Modulo per la presentazione delle osservazioni per i piani/programmi/progetti sottoposti a procedimenti di valutazione ambientale di competenza statale

ID: Codice procedura (ID_VIP/ID_MATTM):10844

Impianto per la produzione di energia elettrica da fonte eolica, costituito da 6 aerogeneratori della potenza complessiva di 37,2 MW, un sistema di accumulo da 25 MW e relative opere connesse in località "Rempillo" nel comune di Pitigliano (GR).

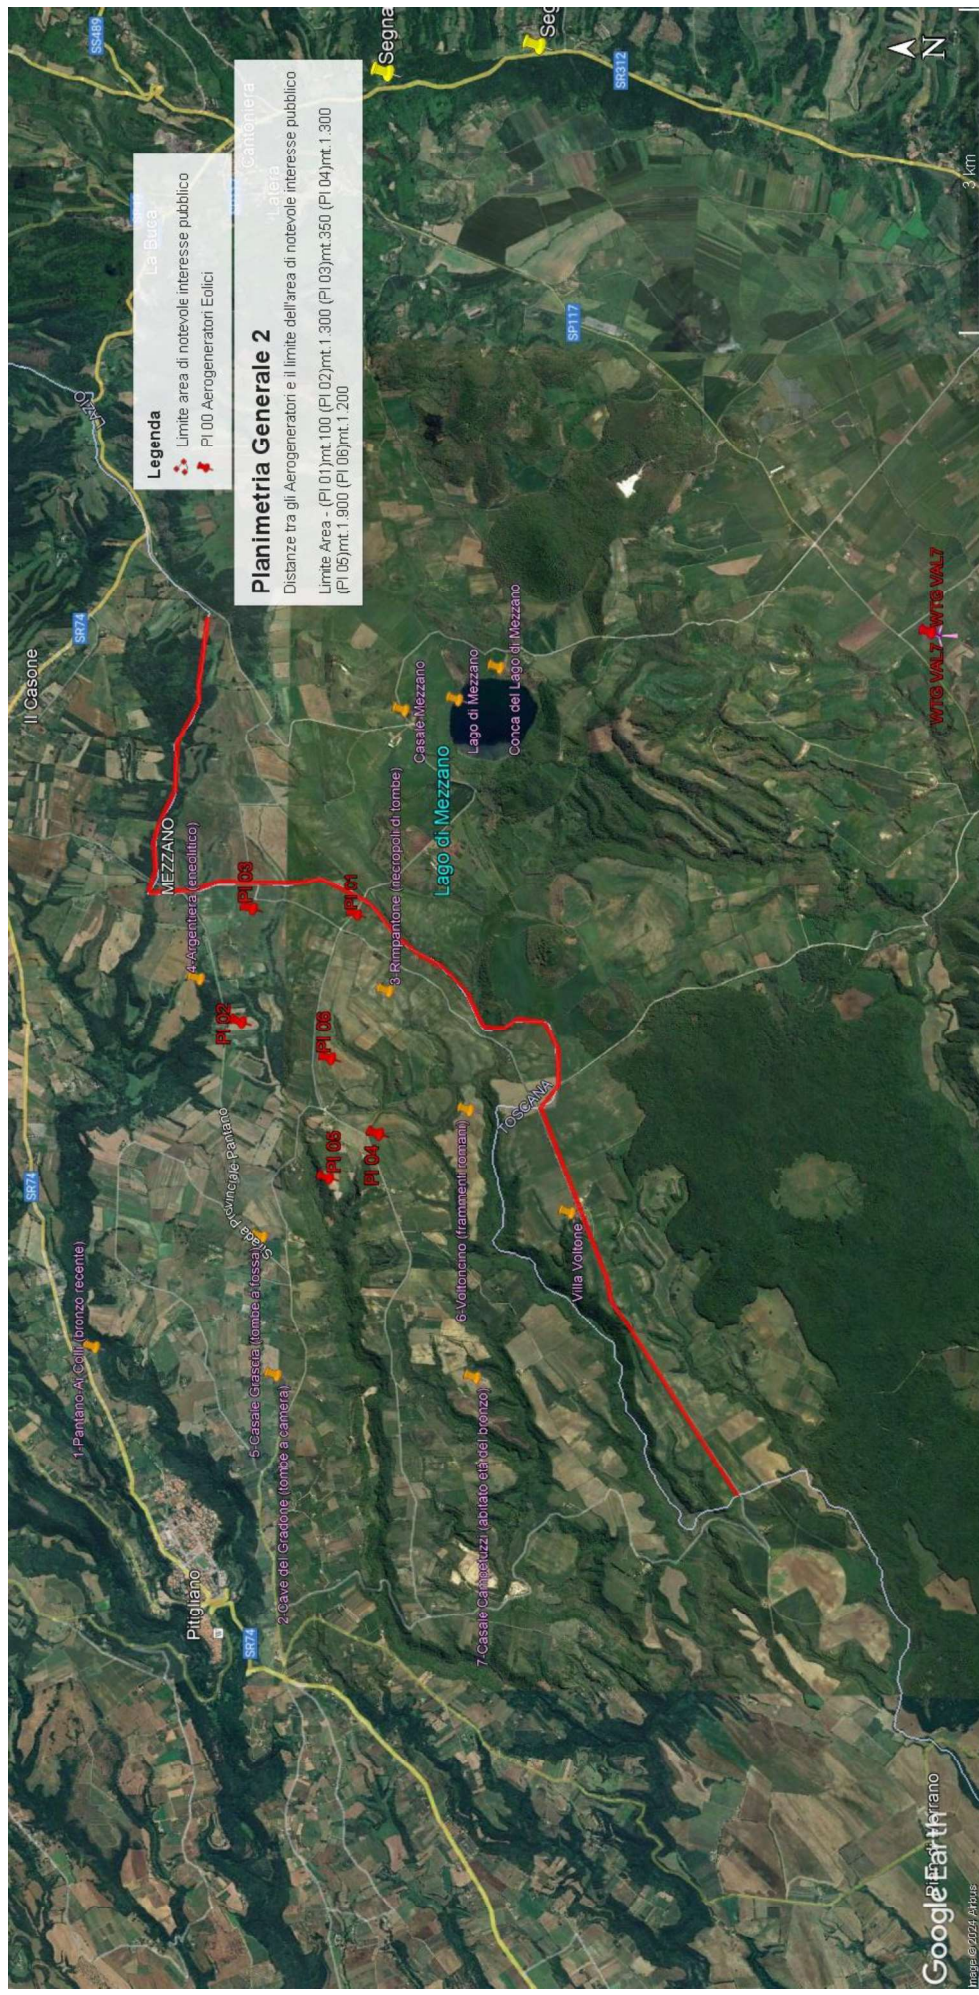
Immagine n. 1. Linea rossa indicante il confine Regioni Lazio-Toscana che coincide con parte del Perimetro del **vincolo di notevole interesse pubblico** ex art. 136 Codice Beni Culturali “**Conca del Lago di Mezzano e territorio circostante**” ed i sei aerogeneratori localizzati con segnapposti rossi da P01 a P06 e ricadenti all’interno delle fasce di rispetto di 3 km dal bene vincolato e quindi in **area non idonea** al loro insediamento (ex art 20 co. 8 lettera c quater del D.Lgs n. 199/2021 e ss.mm.ii).

In sintesi, visti l'art. 20 comma 8 lettera c) quater del D.Lgs n 199/2021 e le Linee guida nazionali appena citate, considerato l'enorme impatto dell'impianto eolico industriale denominato "Rempillo" sulla zona paesaggistica di notevole interesse pubblico ben individuata nelle immagini

n.1 e n. 2 e sui Beni Culturali evidenziati nell' immagine n. 3 dell'Allegato alle presenti Osservazioni, per la collocazione delle pale P04 e P05 direttamente all'interno del perimetro di un'area archeologica e per gli impatti anche sull'area intermedia e vasta dei pregiati territori laziali della Tuscia settentrionale e in particolare di quelli del pitiglianese ricco di emergenze agricole, naturalistiche, storiche e archeologiche del periodo etrusco ma non solo, si chiede che venga negata l'autorizzazione all' insediamento dell'impianto eolico denominato "Rempillo".

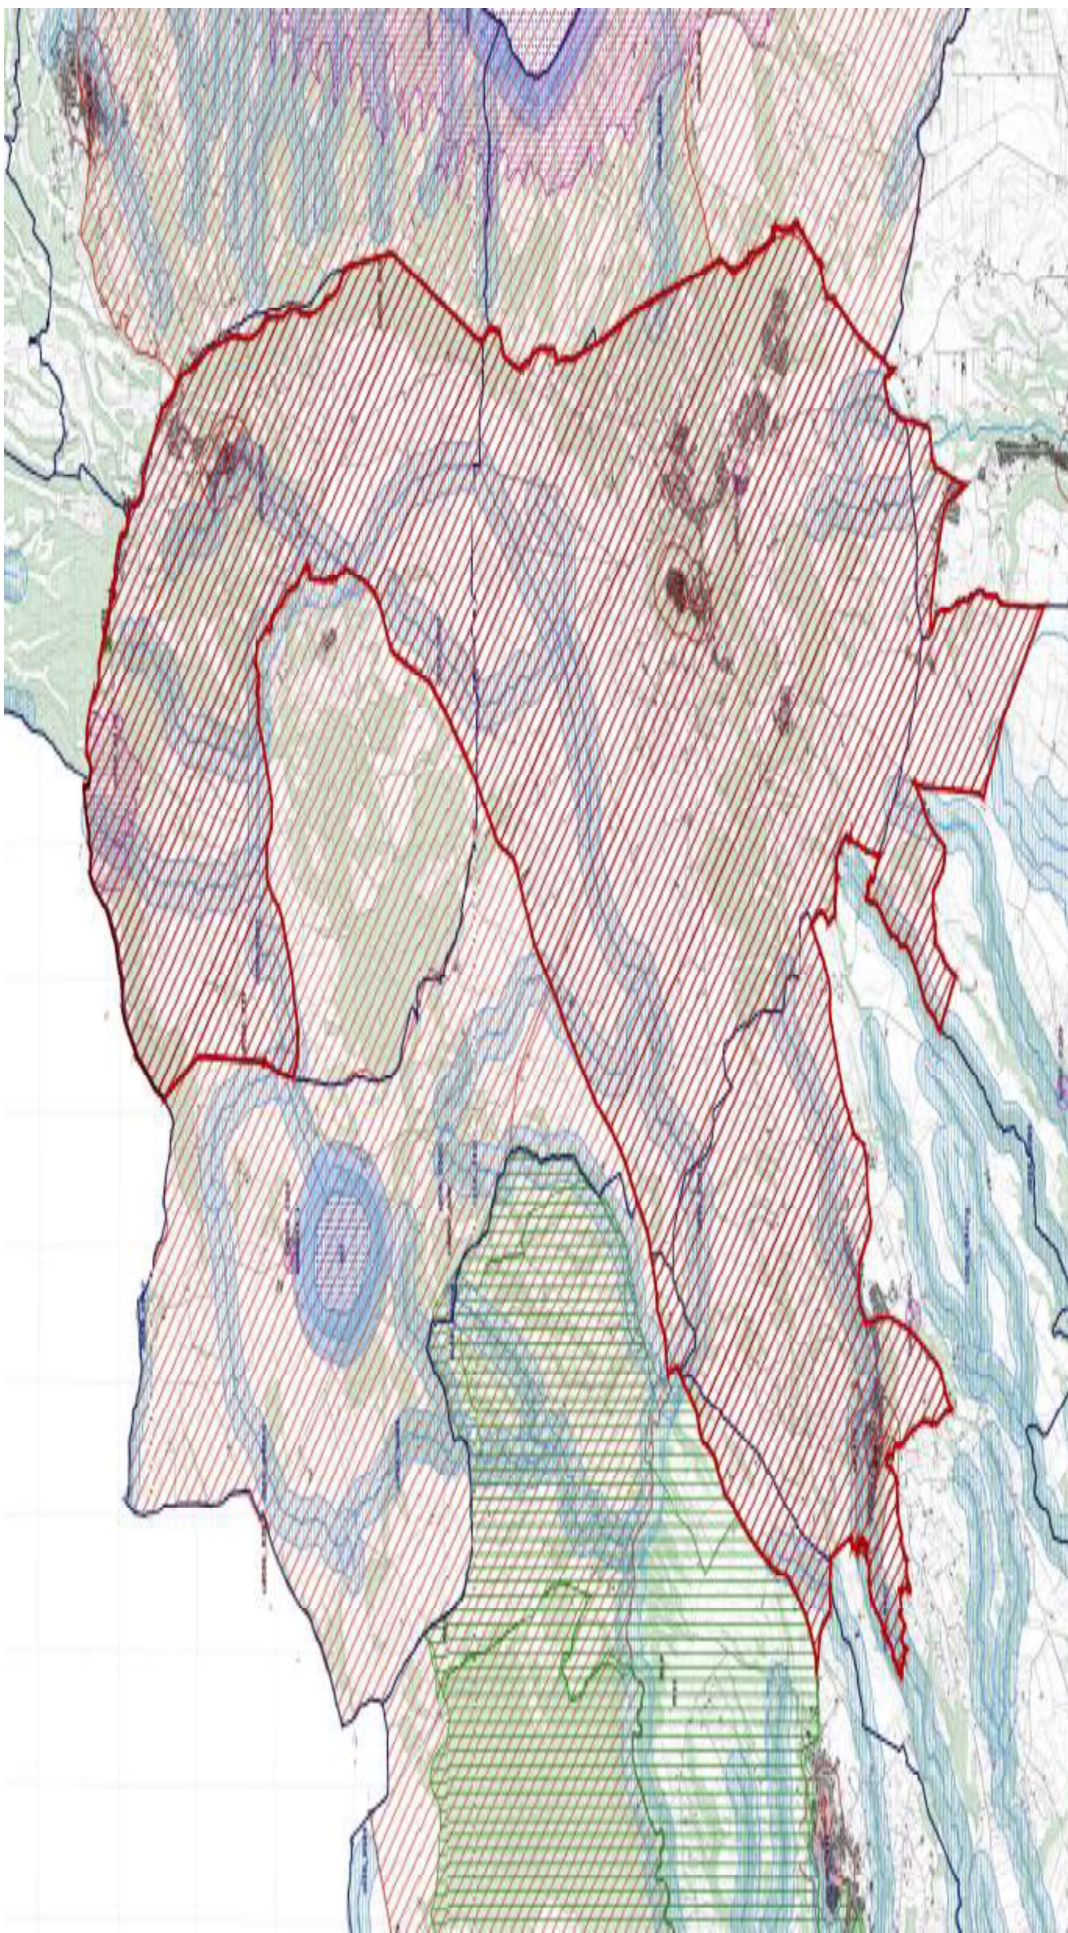
Immagine n. 2. Mappa tratta dalla proposta di nuovo vincolo ““Ambito paesaggistico, geologico e geomorfologico dell’orlo della caldera di Latera e delle sue pendici interessate dai centri eruttivi periferici” (si veda a riguardo la proposta pubblicata sul sito del MIC in data 09/08/2023) che conetterà le aree di notevole interesse pubblico ex art. 136 del D.Lgs n. 42/2004 “ Conca del Lago di Mezzano e territorio circostante” a sinistra e “Conca del Lago di Bolsena” a destra

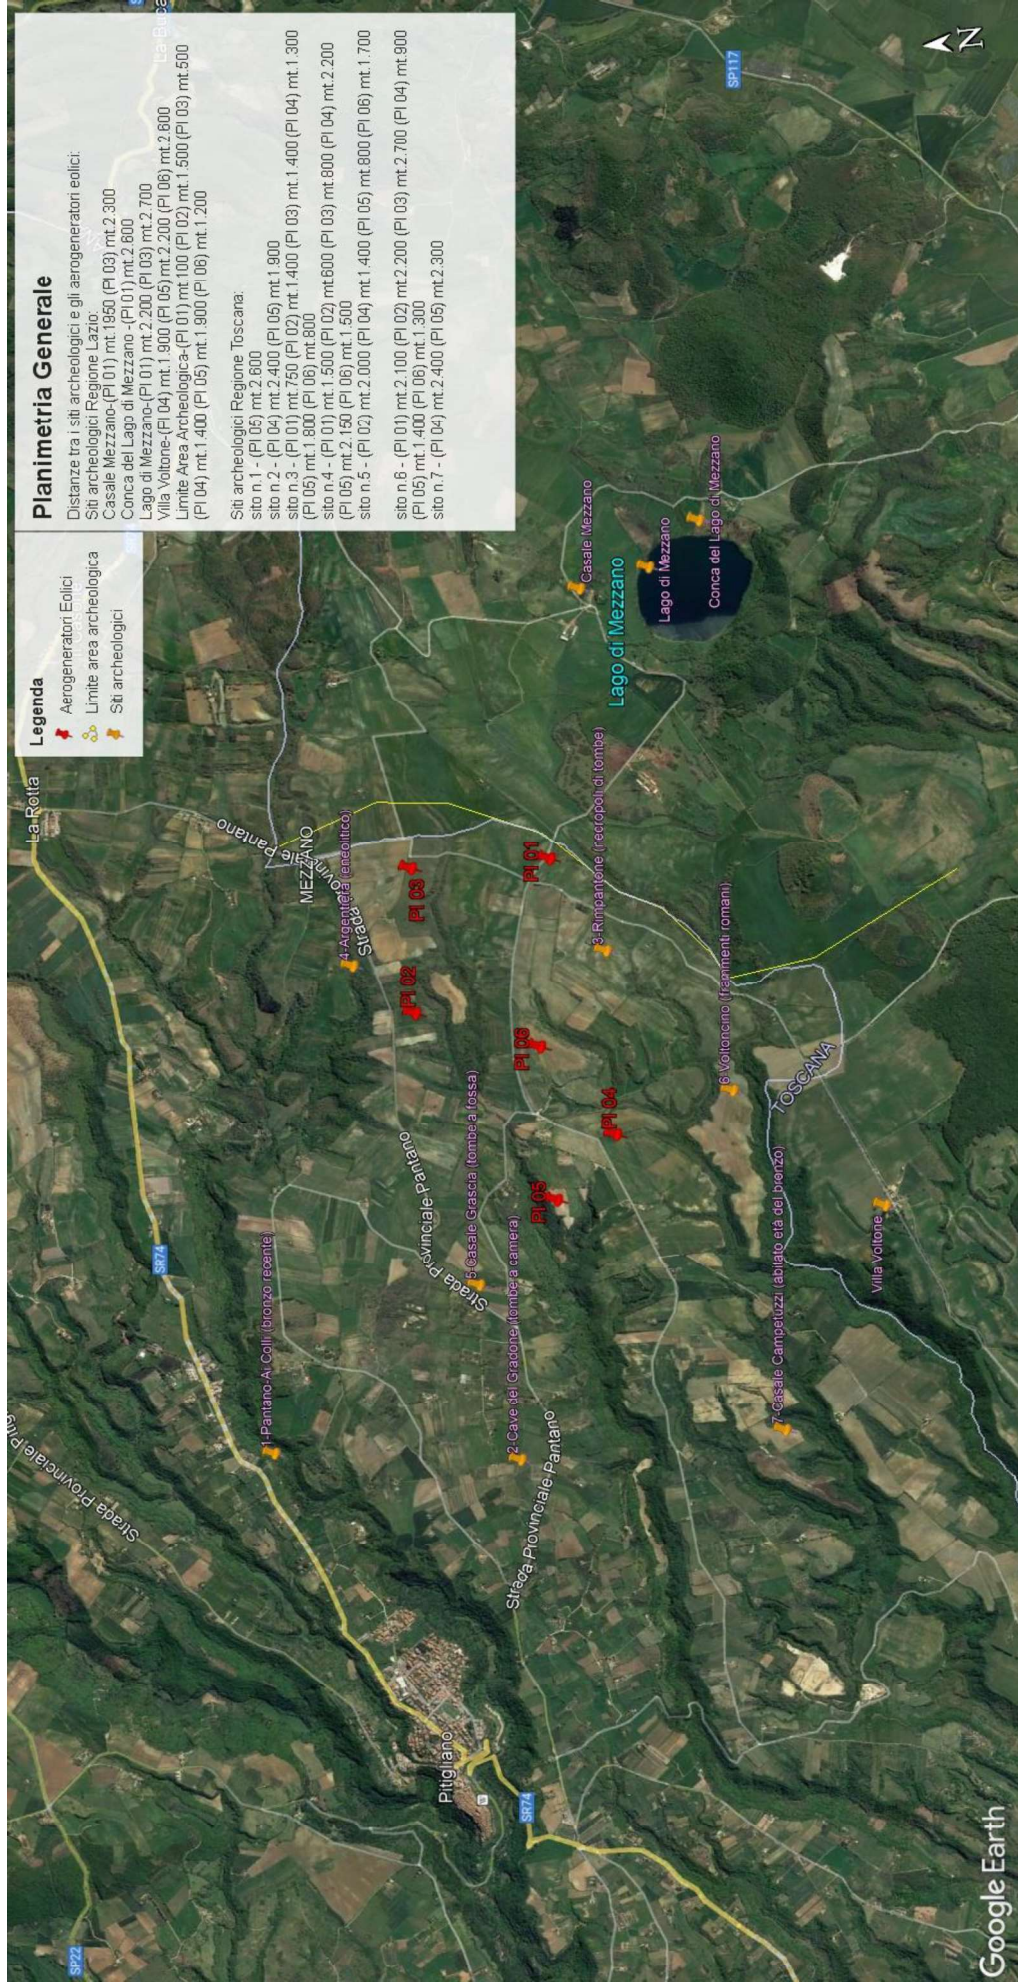
Immagine n. 3. Impatti dei sei aerogeneratori (in rosso) ricadenti nelle fasce di rispetto dei 3 km dai Beni Culturali (in giallo) e quindi in area non idonea al loro insediamento (ex art 20 co. 8 lettera c quater del D.Lgs n. 199/2021 e ss.mm.ii). Inoltre si segnala che le pale P04 e P05 ricadono all'interno di un'area archeologica e quindi in altra area non idonea.

- h) Le zone di interesse archeologico evidenziate nell'immagine n. 3 a cui si aggiungono anche l'importante abitato protostorico di Sorgenti della Nova e Ruder del Castello altomedioevale che si trovano a circa 4 km dalle aree in cui è stato progettato l'impianto eolico industriale. Poco più lontano i resti del castello medioevale "Morrone". Nell'area vasta le preziose necropoli eneolitiche (Poggi Alti) ed etrusche di Pitigliano, Sovana e Sorano. I pregiati prodotti agricoli come il vino bianco DOC di Pitigliano.

Immagine n. 4 Situazione di saturazione da impianti FER nella provincia di Viterbo. Non sono riportati gli impianti fotovoltaici e agrivoltaici che hanno inciso per buona parte nel cumulo di impianti FER per superare già nel 2023 gli obiettivi del PNIEC assegnati alla Regione Lazio per il 20230.

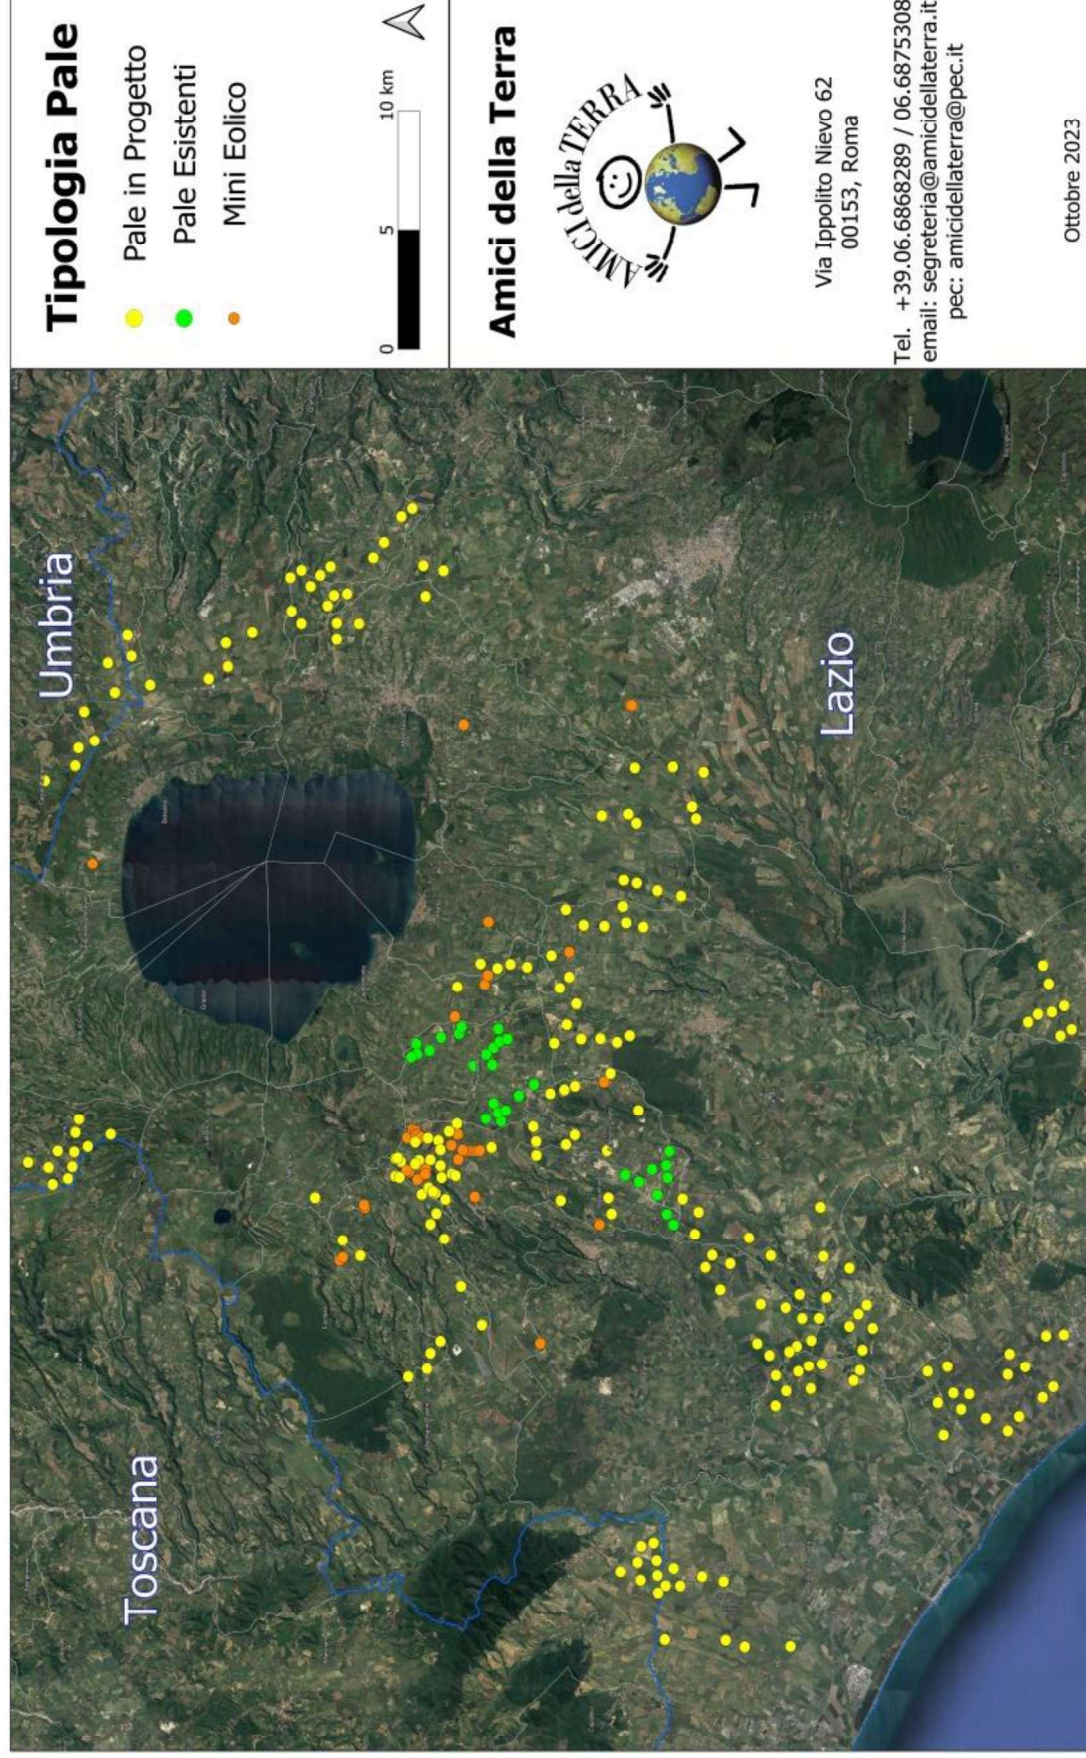
Quindi anche la Regione come Ente deputato dalla normativa nazionale a legiferare sulle aree idonee e non idonee si è espressa riguardo al fatto che abbia assolto ai doveri e alle quote stabilite dal PNIEC e in ambito regionale la provincia di Viterbo è stata quella con il più alto tasso di impianti FER tra tutte e quindi ormai satura ed il cumulo degli impianti FER installati, autorizzati e in progetto rappresenta una **elevata criticità per la sostenibilità ambientale di ulteriori eventuali iniziative**, L'impianto eolico “ Rempillo” pur essendo “esterno al confine provinciale e regionale ma nelle sue immediate vicinanze (a soli 100 metri i primi due aerogeneratori) oltre ad impattare sul territorio e sulle economie di tre Comuni del Lazio (Farnese, Valentano e Latera) si trova nelle fasce di rispetto dei Beni di notevole interesse pubblico come si è evidenziate nelle Osservazioni nn. 1 e 2 e crea anche degli impatti negativi anche sui beni naturalistici come verrà dettagliato nell'Osservazione n. 4. Inoltre andrebbe a sommarsi al già enorme cumulo di impianti eolici e fotovoltaici e geotermici che già creano una elevata criticità ambientale nella provincia di Viterbo e interferiscono anche con il territorio toscano come si può vedere dalle immagini nn. 4 e 5 dell'Allegato n. 1.
